GEMEINDEVERWALTUNG BUDENHEIM

Betr.: Bauvoranfrage zum Neubau einer Wohnbebauung mit Einzelhandel, Am Kalkwerk (Flur 8, Nr. 244/13)

Betr.: Bauantrag zu einem Mehrfamilienhaus mit 8 WE am „Wäldchenloch“, Narzissenweg 9 (Flur 6, Nr. 682)

Betr.: Nachtrag zum Bauantrag zum 2. Bauabschnitt Logistikzentrum Budenheim sowie Befreiungsantrag zur Überschreitung der festgesetzten GRZ II, Budenheimer Parkallee 8 (Flur 9, Nr. 514 und 515/2) :

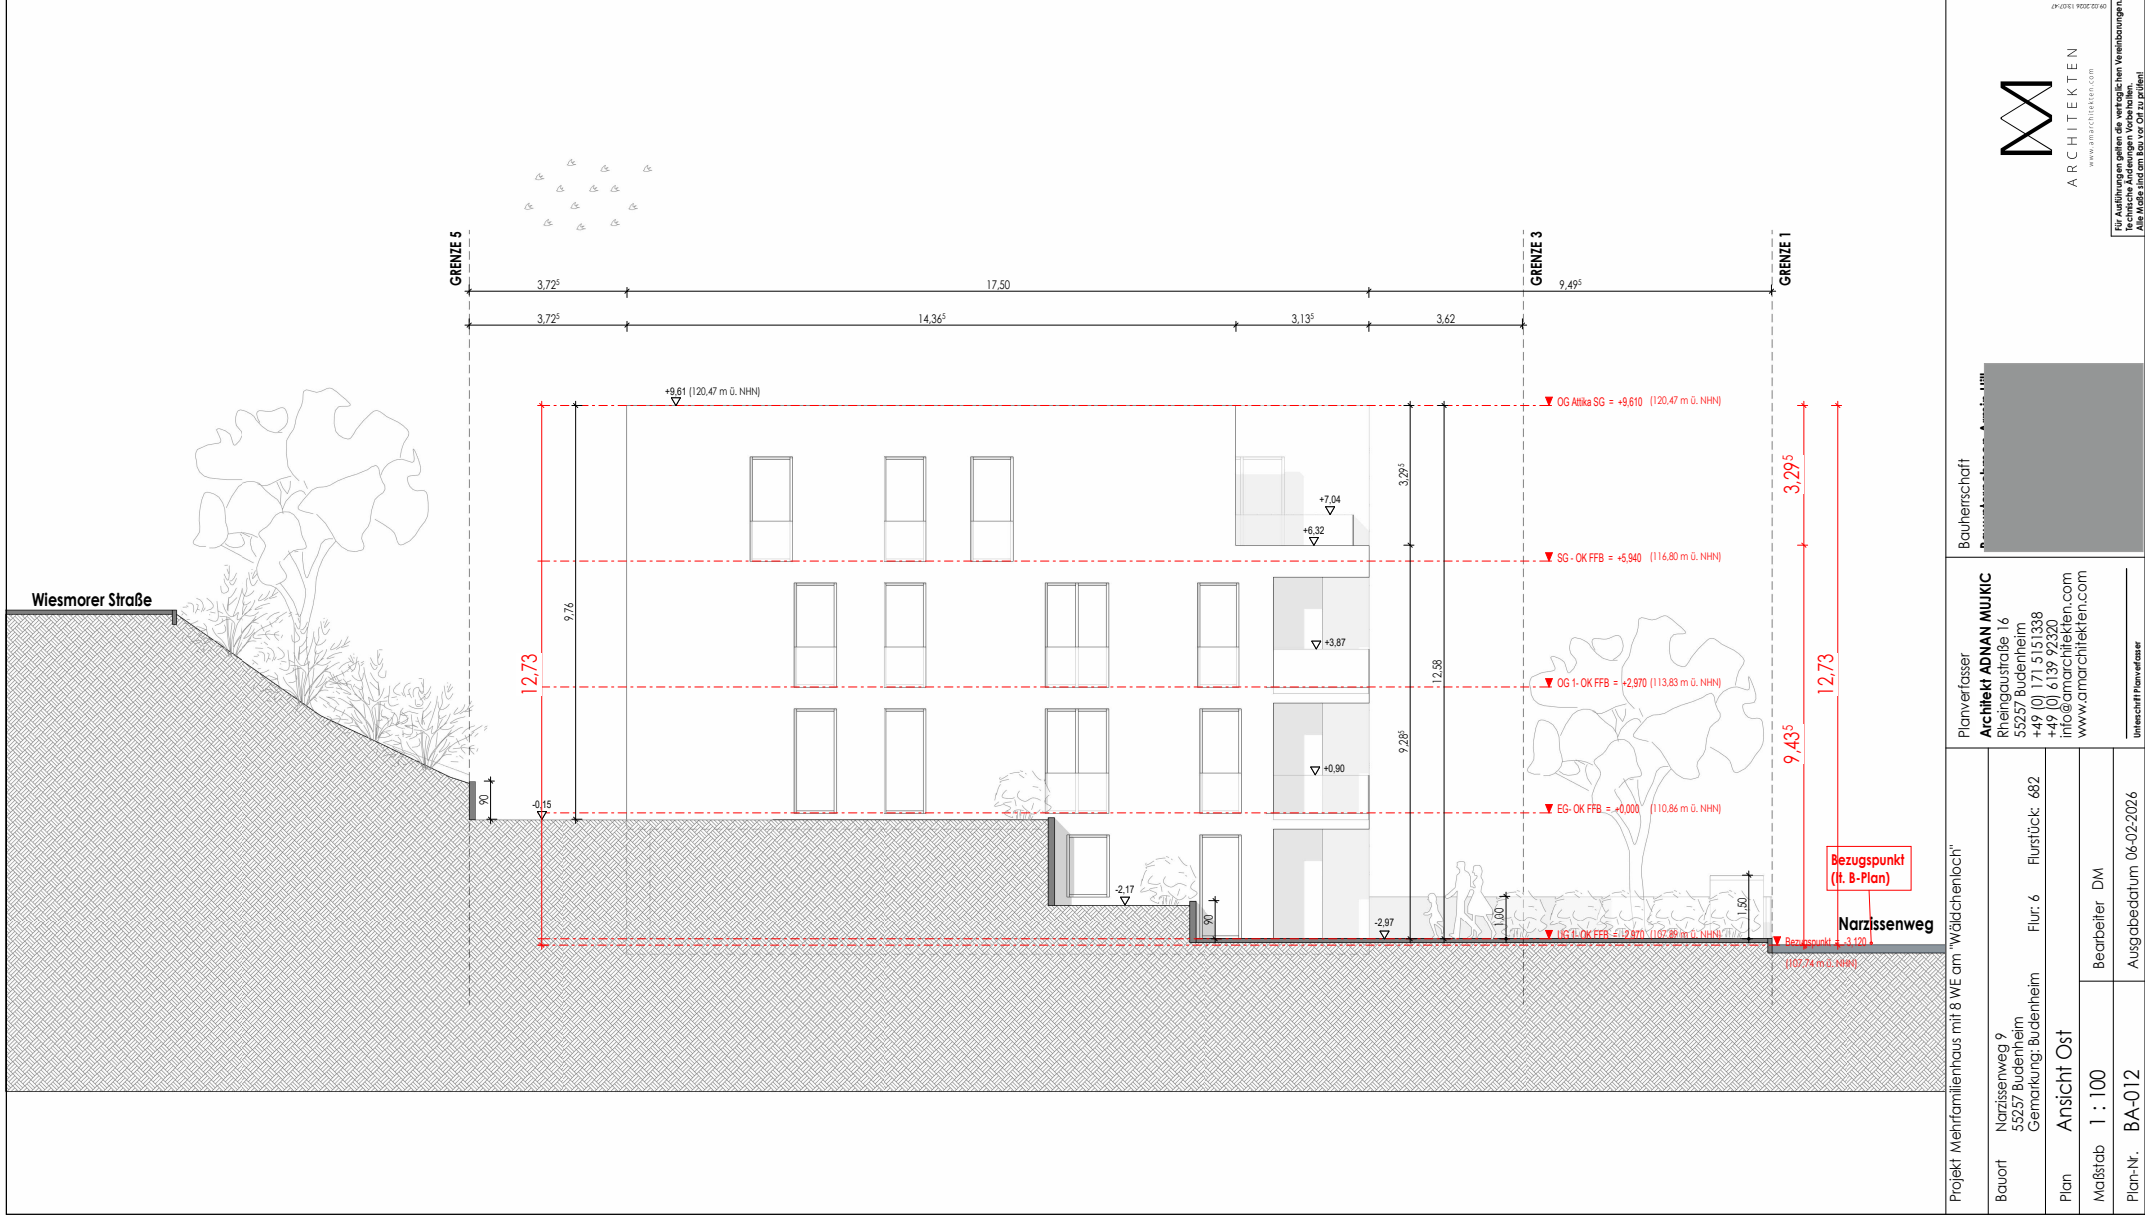
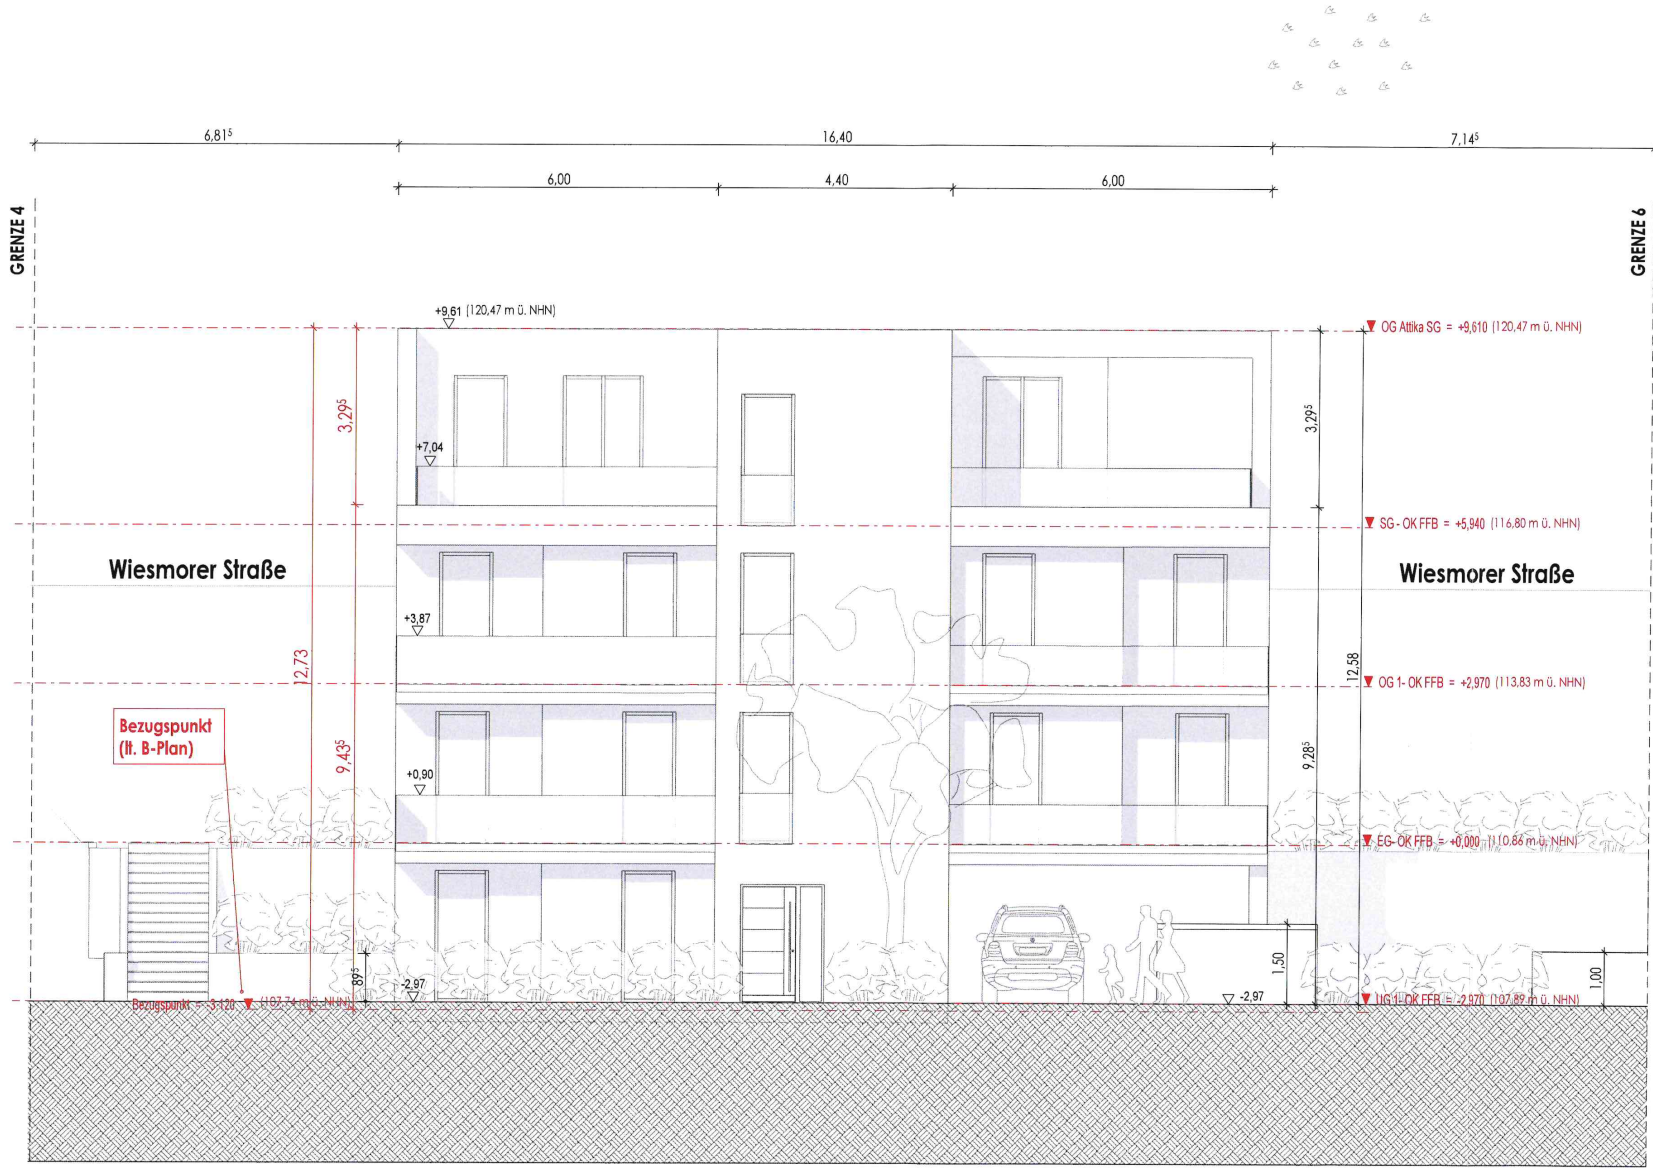
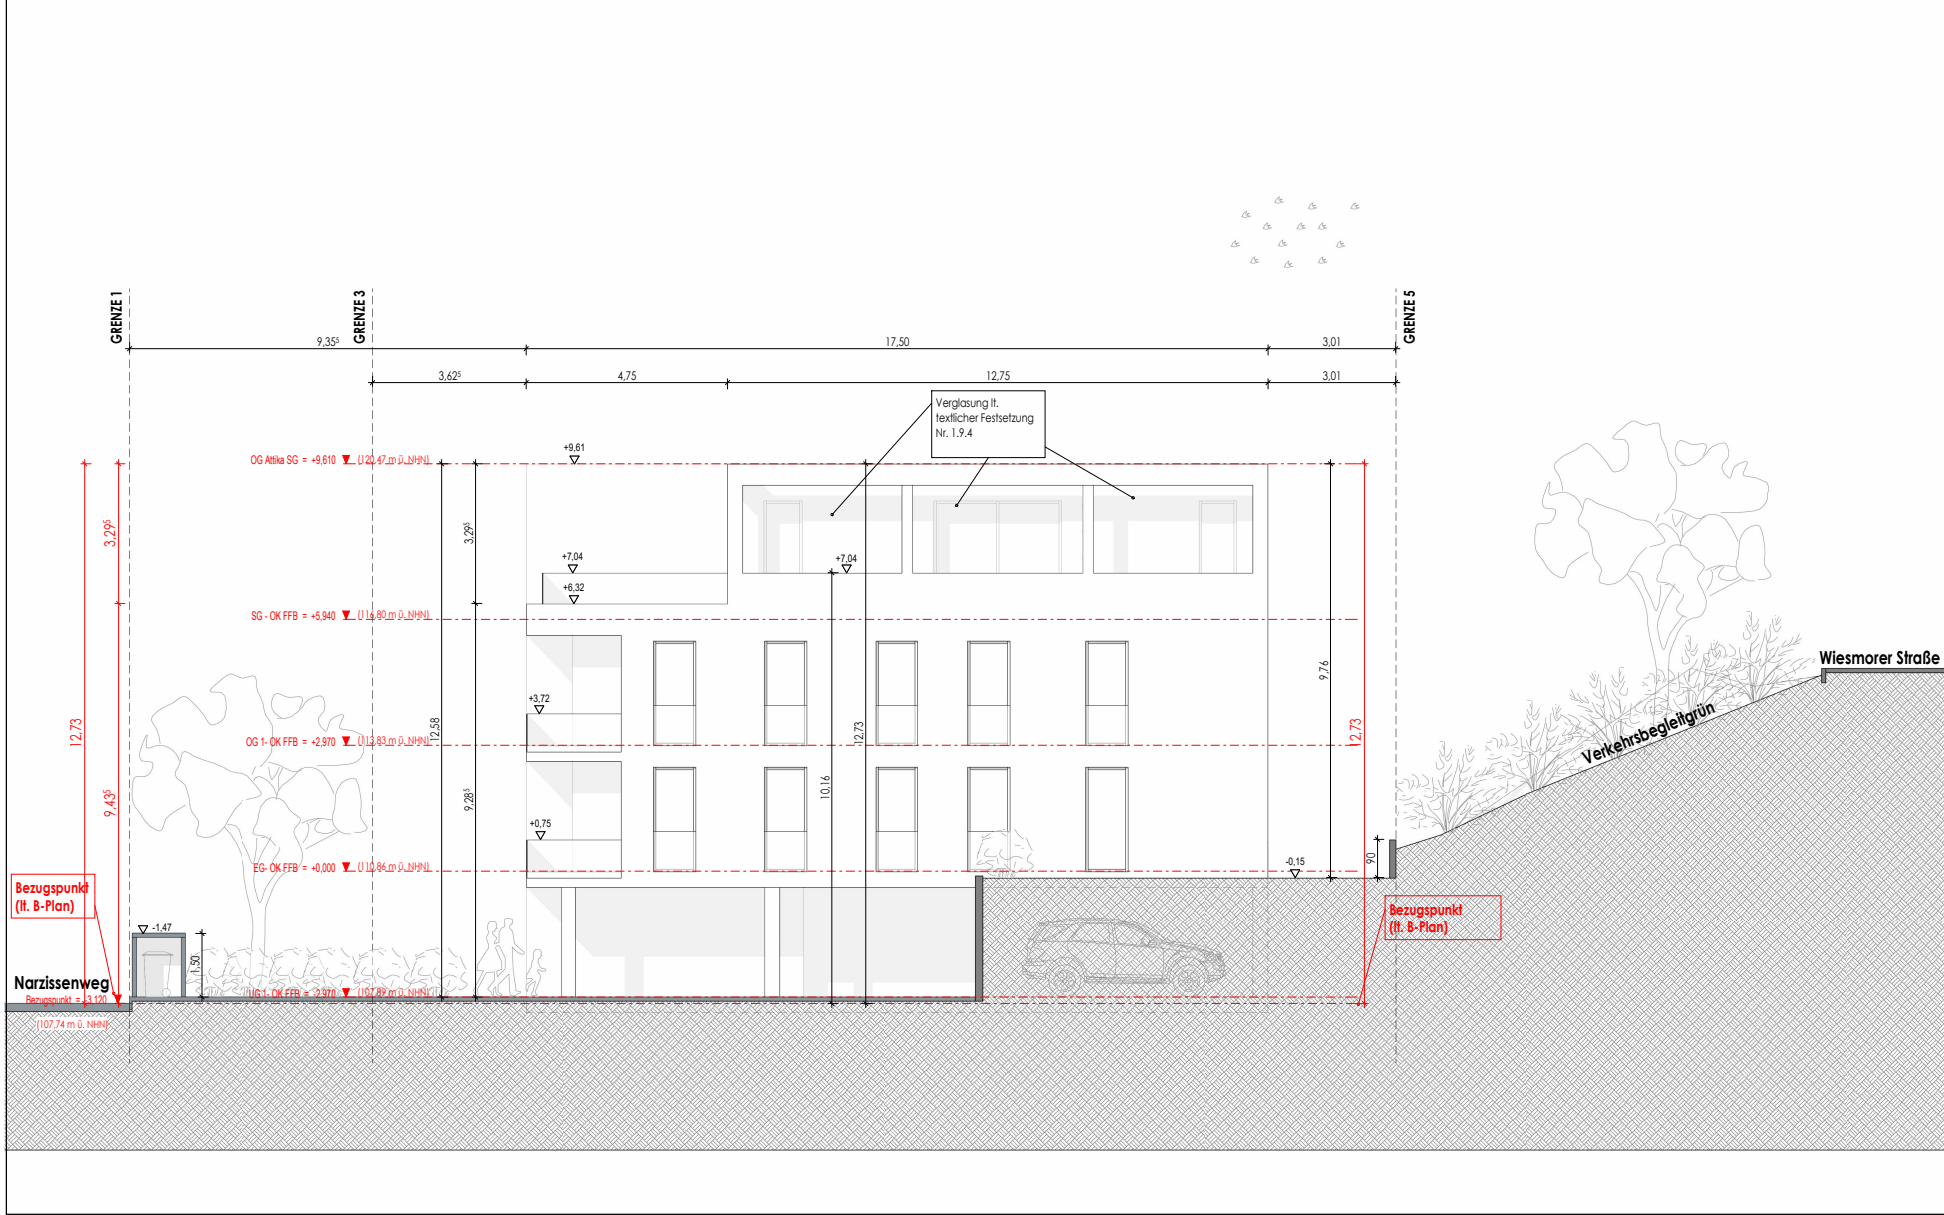
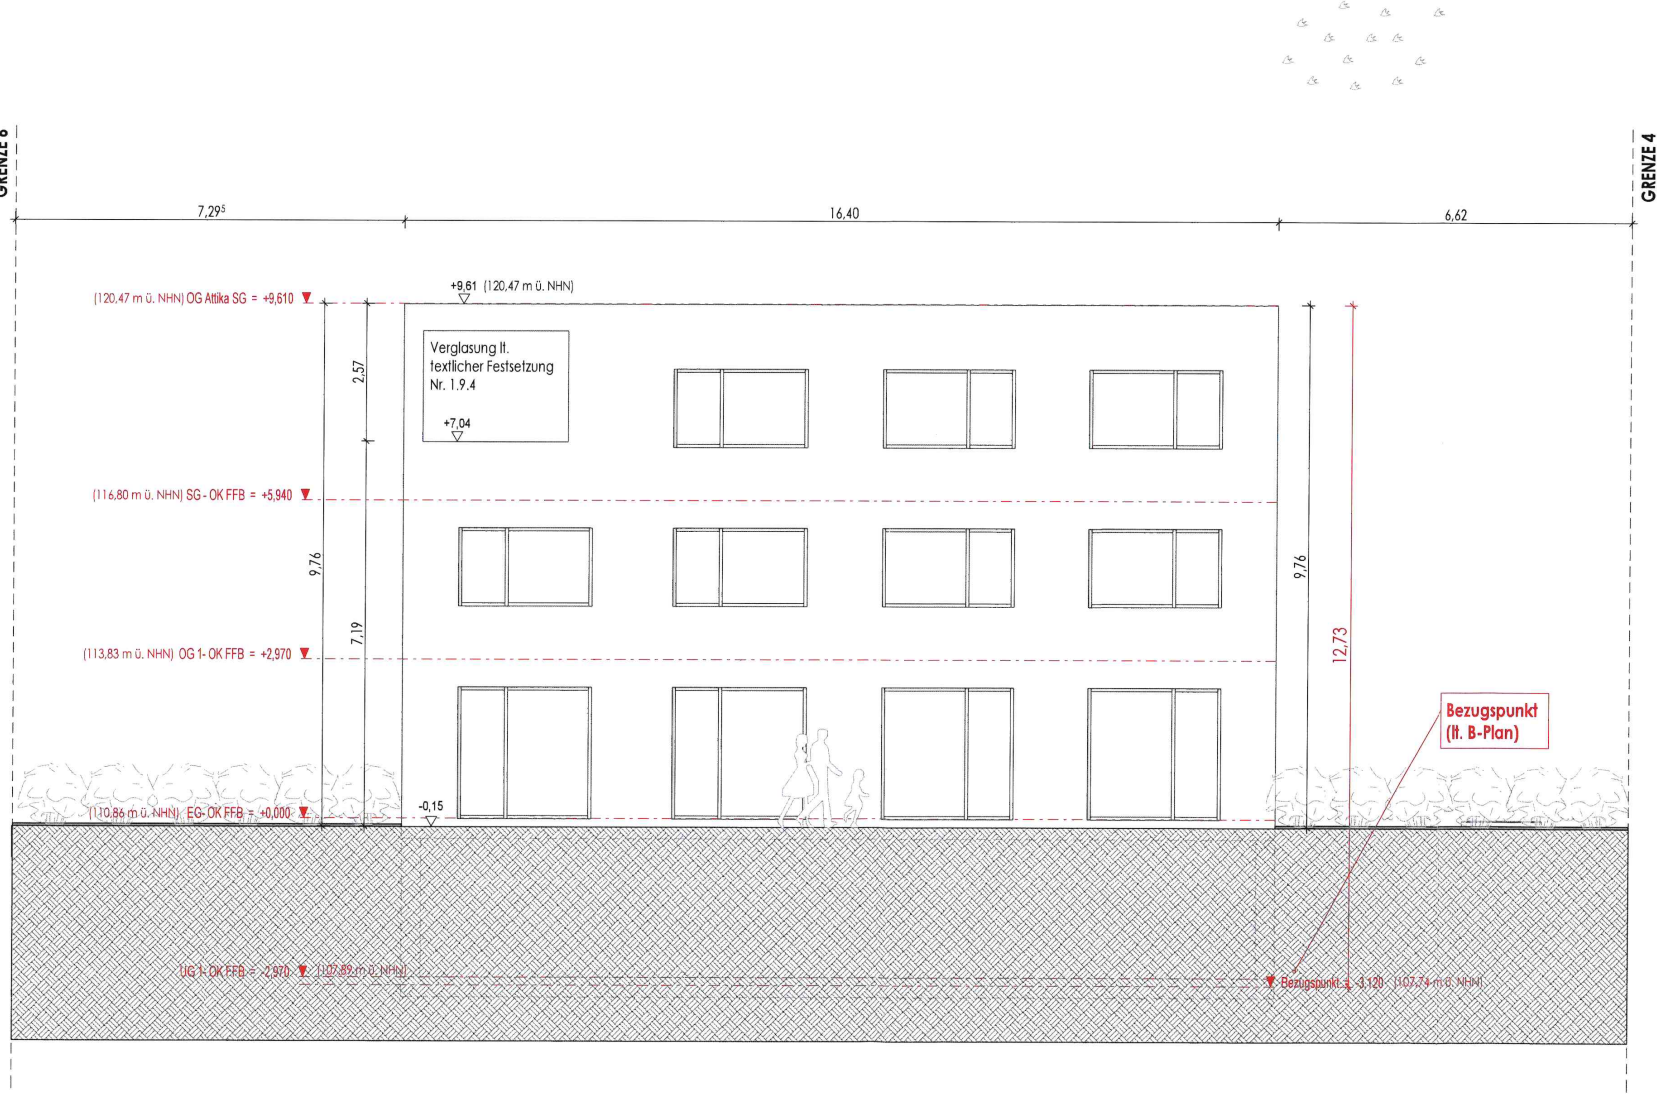
Im obersten Geschoss befinden sich die „Zuwegung Dachterrasse“ sowie ein Teil der Dachterrasse 1 innerhalb dieses Bereichs. Diese Außenwohnbereiche sind seitlich durch Verglasung beziehungsweise durch eine Wand gegen Lärmeinwirkungen abgeschirmt, jedoch nicht nach oben überdacht.

Verglaste Balkone und verglaste Loggien sind regelmäßig sowohl seitlich als auch nach oben gegen Lärm geschützt. Ob ein ausschließlich seitlicher Schutz ohne Überdachung als „vergleichbar geschützter Außenbereich“ im Sinne der Festsetzung 1.9.4 anzusehen ist, lässt sich bauplanungsrechtlich nicht eindeutig beurteilen.

Aus Sicht des Bauamts wird empfohlen, den vorgesehenen seitlichen Schallschutz im vorliegenden Fall als ausreichend zu bewerten. Dabei ist zu berücksichtigen, dass von dieser Festsetzung keine Aufenthaltsräume, sondern ausschließlich Außenwohnbereiche betroffen sind. Eine Beeinträchtigung der Gesundheit der künftigen Bewohner durch eine mögliche geringfügige Überschreitung der Lärmrichtwerte ist daher nicht zu erwarten.
